江东新区·汇泽园
(安置房6#地块项目)

变更对比文本

设计单位：广州市设计院集团有限公司

2022-12

总平面图对比

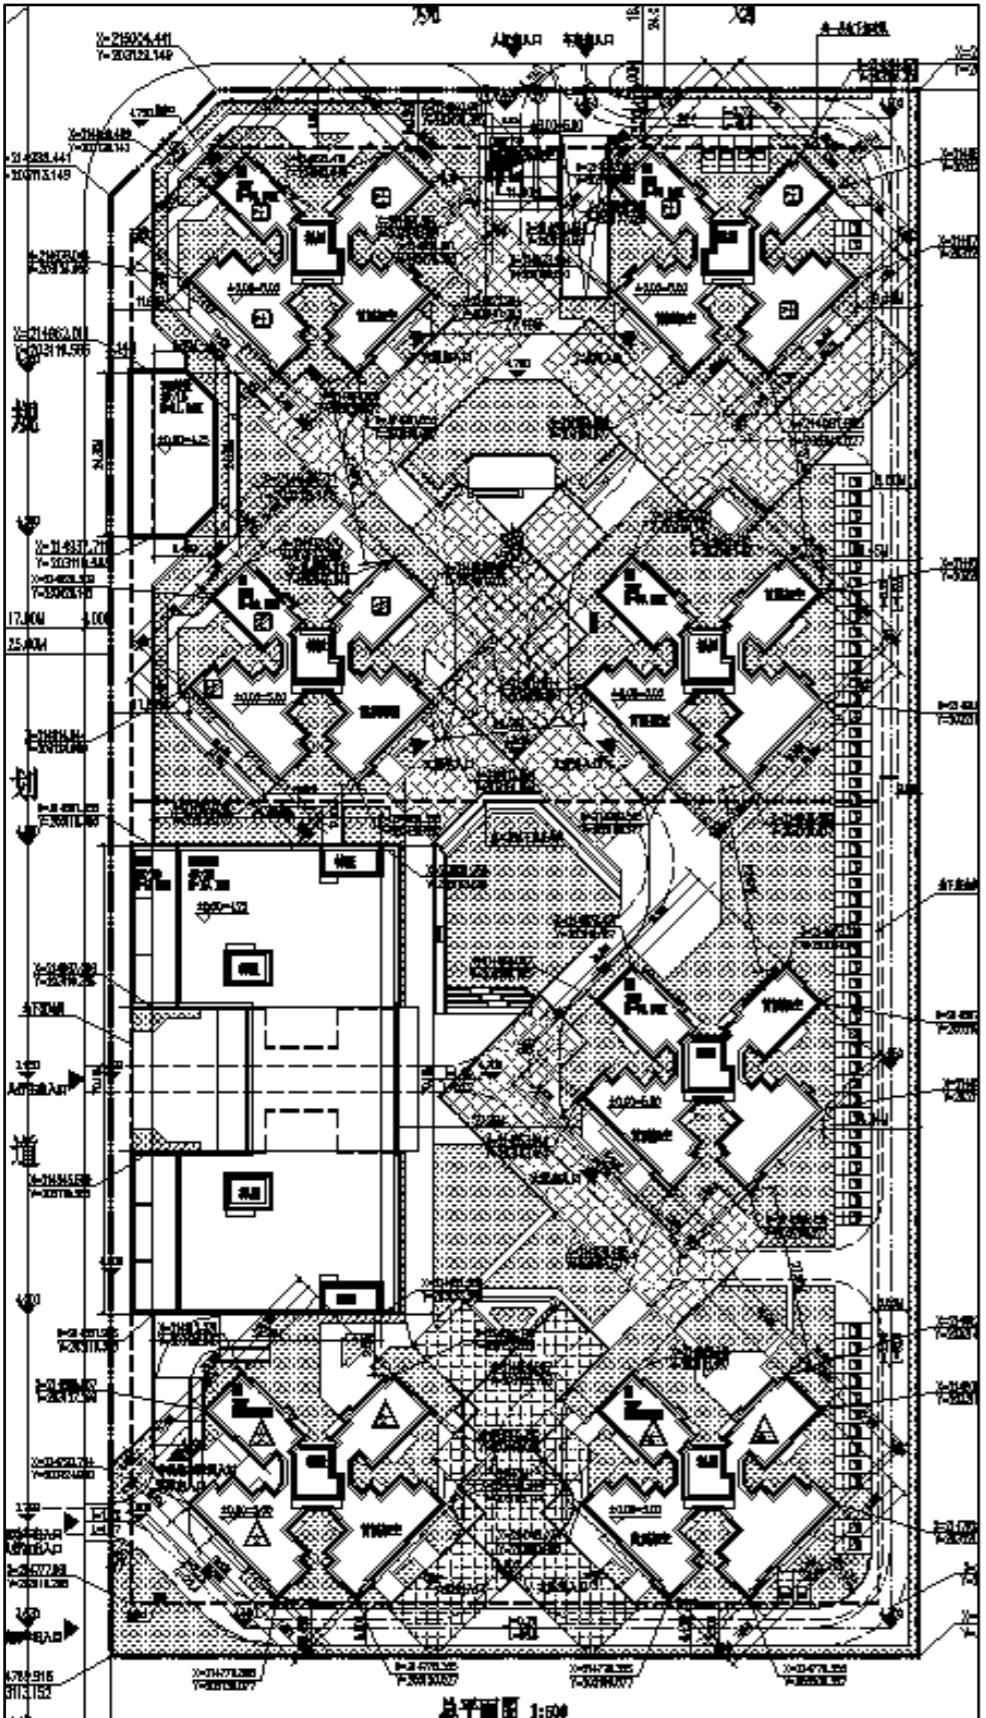
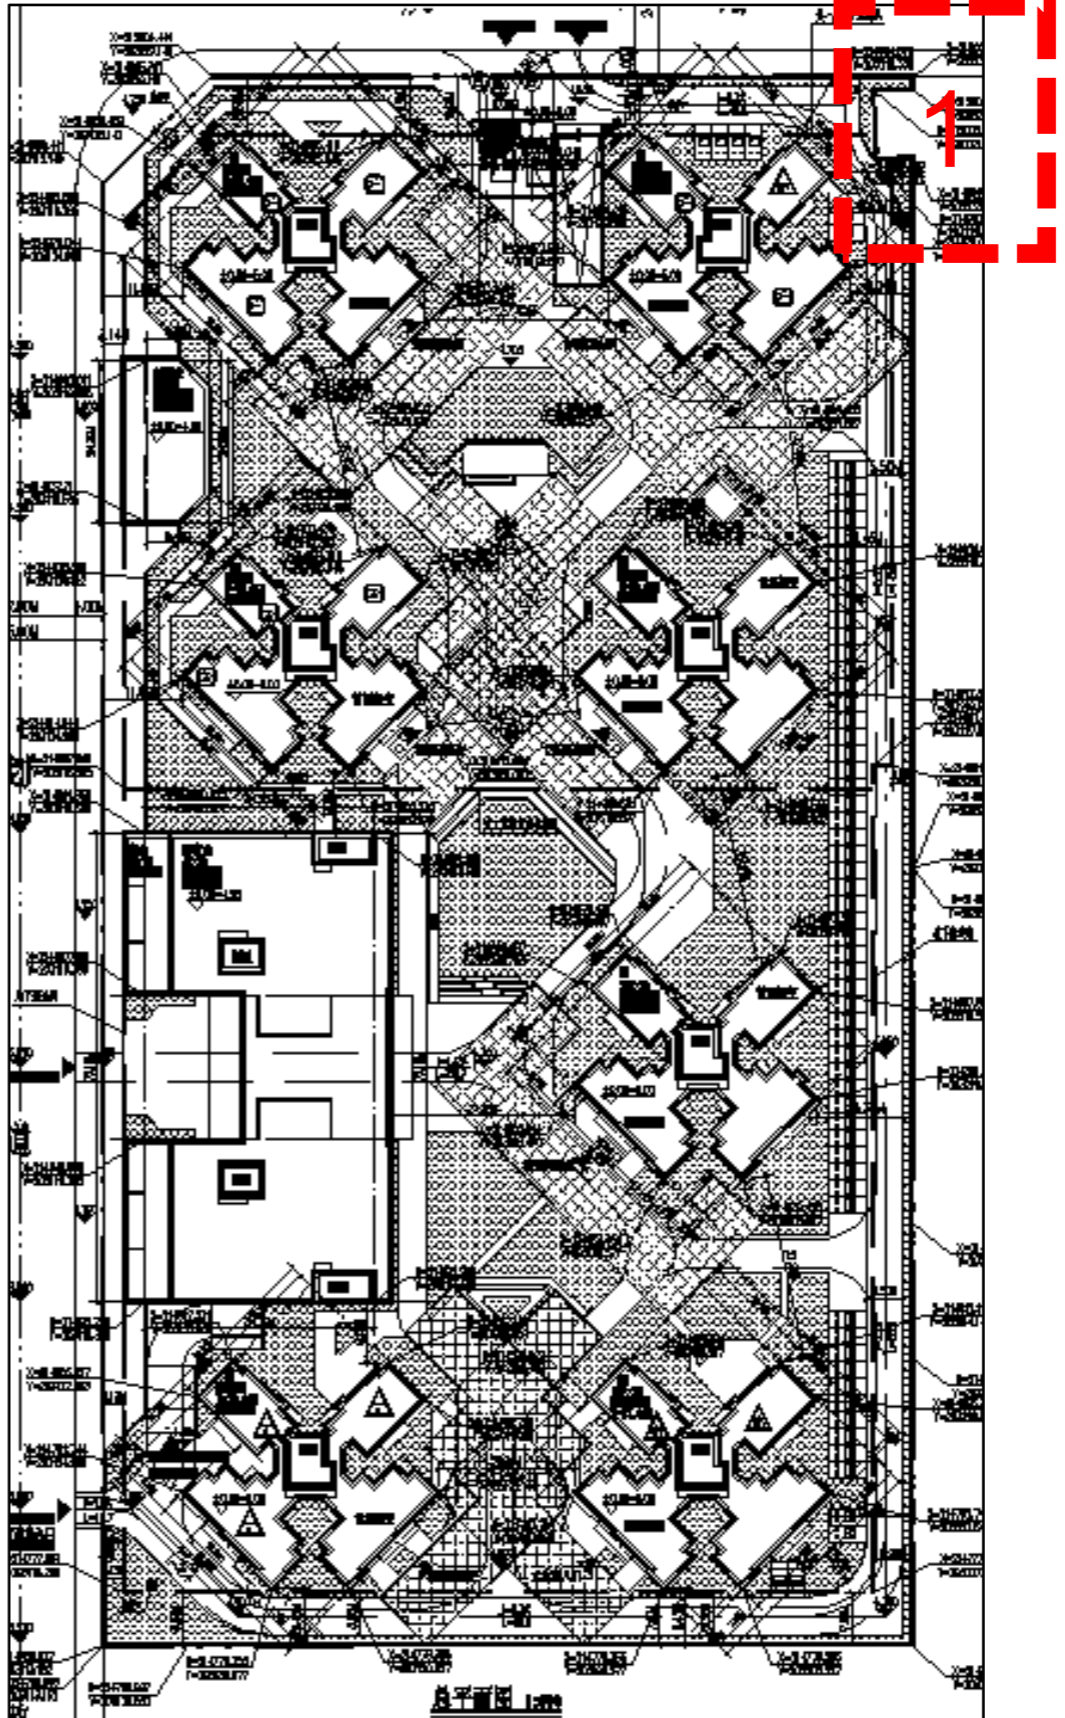
1、根据“出让宗地平面界址图—海口江东新居第壹置业有限公司使用权出让合同附图460108101007 GB02037”所示，本项目地块东北角存在缺口。项目用地红线按文件做出调整，用地面积由28203.04m²调整为28126.80m²。调整该位置红线、地下室边线、绿化、道路。

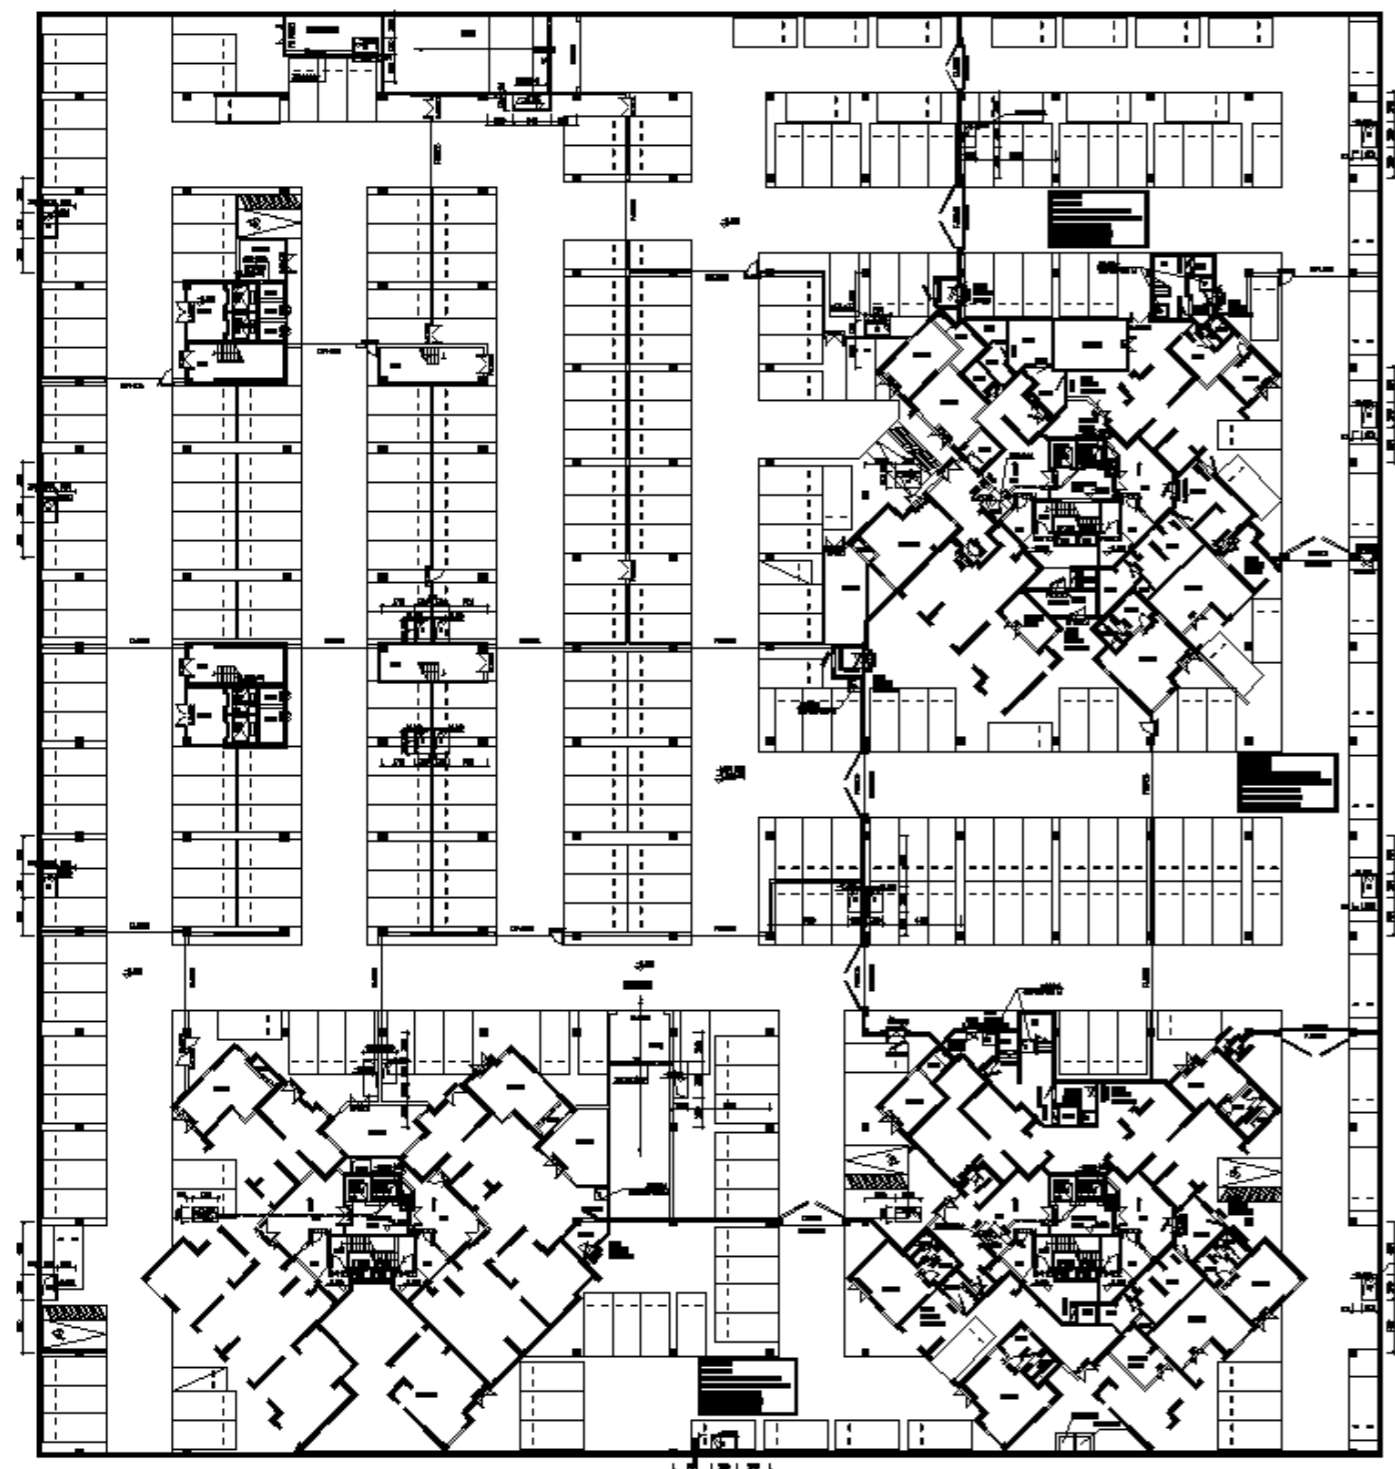
1、取消屋面绿化。

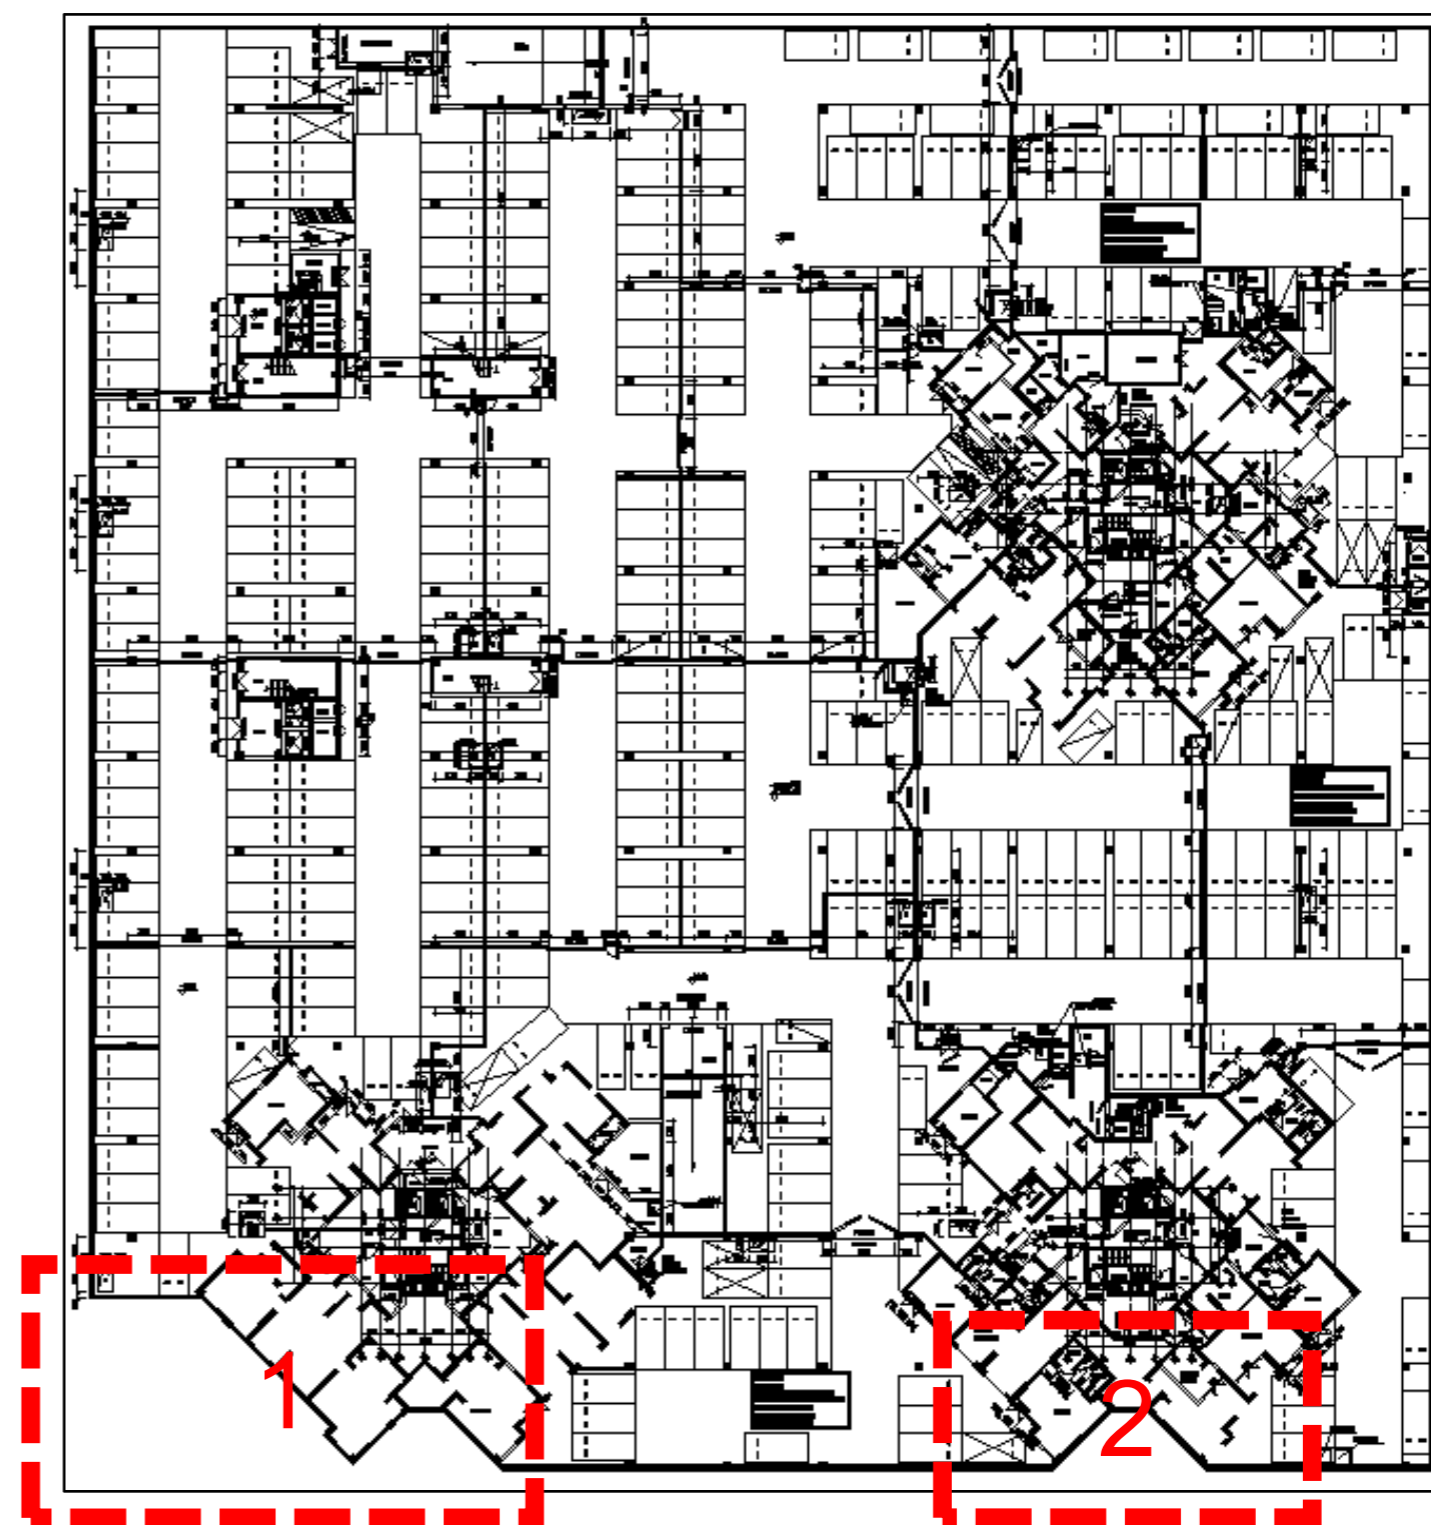
- 1、优化车位布局，提高停车效率，减少西南角部分21米×14米。
- 2、优化车位布局，提高停车效率，减少东南角部分12.7米×4.8米。

负一层地下室平面对比

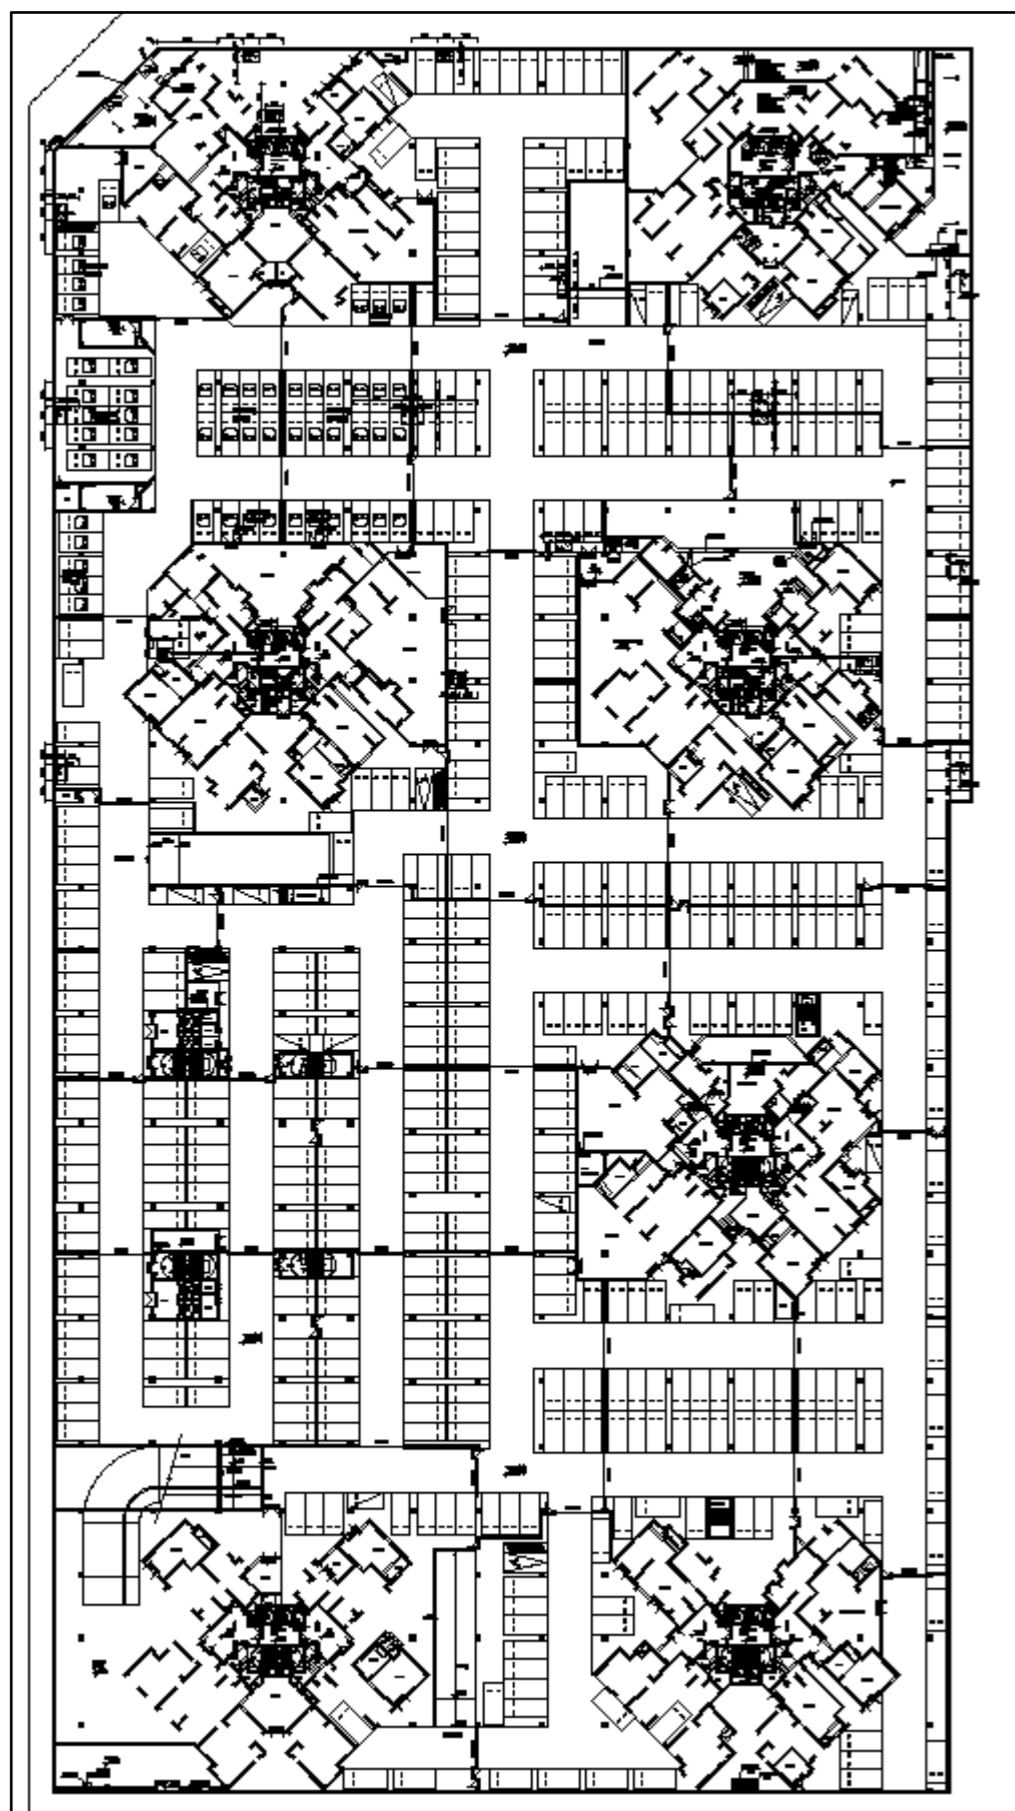
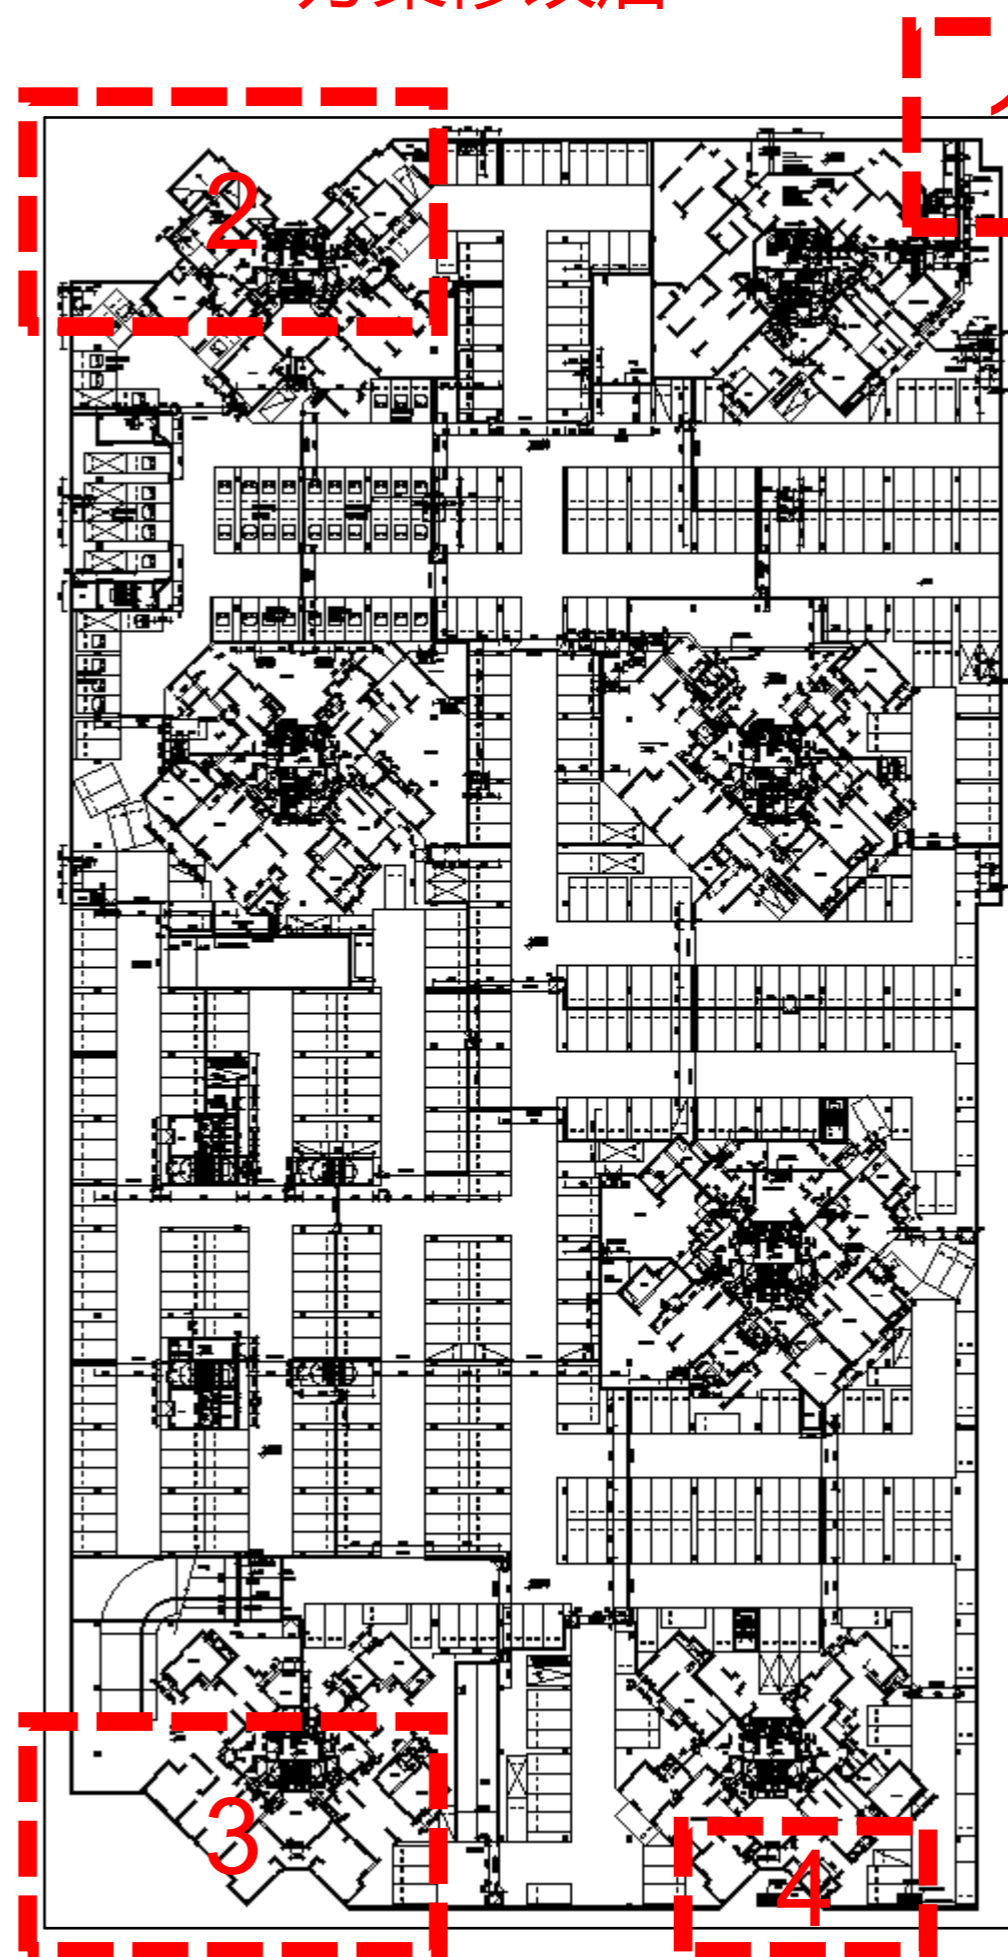
- 1、根据用地红线减少东北角部分2.5米×3.5米。
- 2、优化车位布局，提高停车效率，减少西北角部分40米×17.5米。
- 3、优化车位布局，提高停车效率，减少西南角部分21米×14米。
- 4、优化车位布局，提高停车效率，减少东南角部分12.7米×4.8米。
